PRO – GRE – 001 GERENCIAMENTO DE REDE EXTERNA

Nome: HBTV-40D02FD – diferenças nas versões	Data: 13/05/2011	Página 1 de 2
Elaborado: Edson Kadoya / Fabio Amaral Cargo: Téc. Eletrônico / Instrutor Técnico	Aprovado: Marco Nascimento Cargo: Líder de Assistência Técnica	Revisão: 001 Documento: 102

DIFERENÇAS DE VERSÕES – HBTV-40D02FD

Figura 1 – PCI da Fonte Versão 1 (circuito do Inverter incorporado)

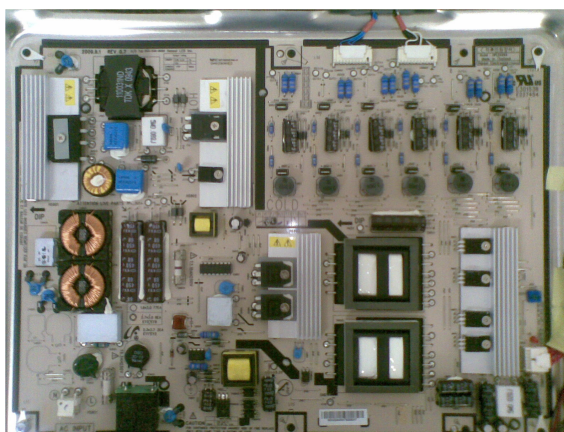
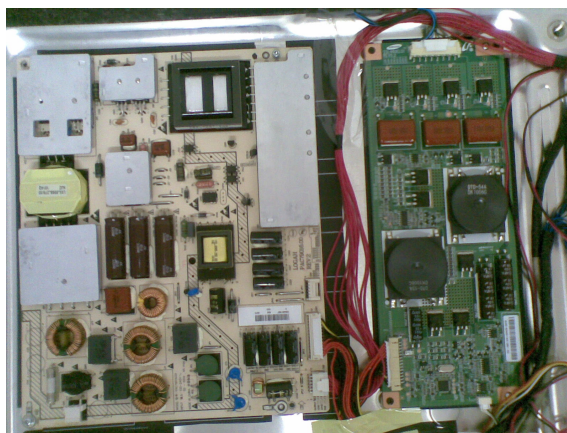
O modelo acima possui duas versões de Painel de LCD (Samsung), placas principais e placas da fonte de alimentação.

Ao realizarem o reparo, prestem atenção nas diferenças mostradas abaixo, referentes à Fonte de alimentação:

Figura 2 - PCI da Fonte Versão 2 (à esquerda) e do Inverter (à direita)

Na Placa Principal, a diferença está no circuito de backlight do painel. Desaconselhamos a utilização de placa da Versão 1 em painel de LCD Versão 2 e vice-versa, sob risco de danos.
